Rep No.C18003

【シュナイダーブランド】プログラム可能接点M6C 生産終了のお知らせ

新旧仕様比較

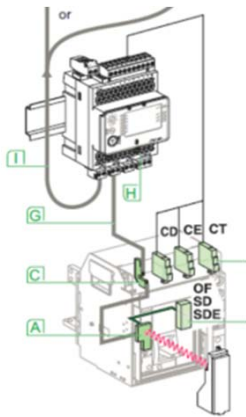
現行M6C	代替I/Oモジュール
入力接点数	0	7 (デジタルインプット:6接点、アナログインプット:1接点)
出力接点数	6	3 M6Cと同様に6接点出力が必要な場合は2台のI/Oモジュールを使用
外部電源	要(DC24V)	要(DC24V)

製品名	プログラム可能接点M6C
シリーズ、名称	気中遮断器 Masterpact NT/NWシリーズ 配線用遮断器 Compact NSシリーズ 配線用遮断器 Powerpactシリーズ P、Rフレーム 上記各機種におけるコントロールユニット MicrologicP/H搭載機種
形式	プログラム可能接点M6Cの手配形式： 47404 / 47484 / 48383 / 65319 / 65320
生産終了理由	後継機種発売に伴う生産終了
代替機種	i/Oモジュール（入出力モジュール、手配番号:LV434063）
生産終了時期	即日
添付資料	代替品比較表（部品構成） 代替品比較表（仕様）
ラストオーダー対応	ラストオーダー対応はございません。
補用品対応	補用品対応はございません。
その他	代替機種のi/Oモジュールを使用時は、コミュニケーション仕様を選定してBCM ULPをあわせてご使用ください。
